Commune de Lion sur Mer – 14 780

Enquête Publique préalable à la modification N°3

du Plan Local d'Urbanisme

Rapport du commissaire enquêteur .

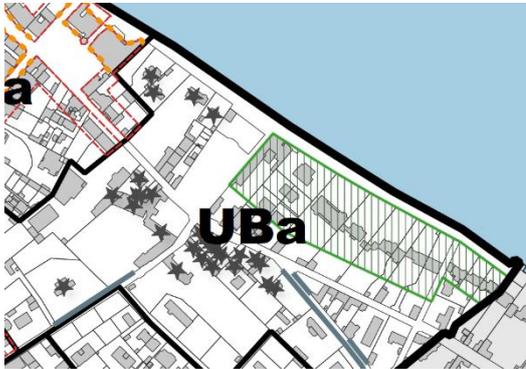
☞ le passage à 20% d'espaces verts en zone UC va à l'encontre du but de rechercher de densification du nombre de logements

Afin de maintenir une densité acceptable et de conserver des aérations dans les aménagements futurs, la volonté de la commune est d'augmenter cette part d'espace verts dans toutes les parties de la commune classées en UC.
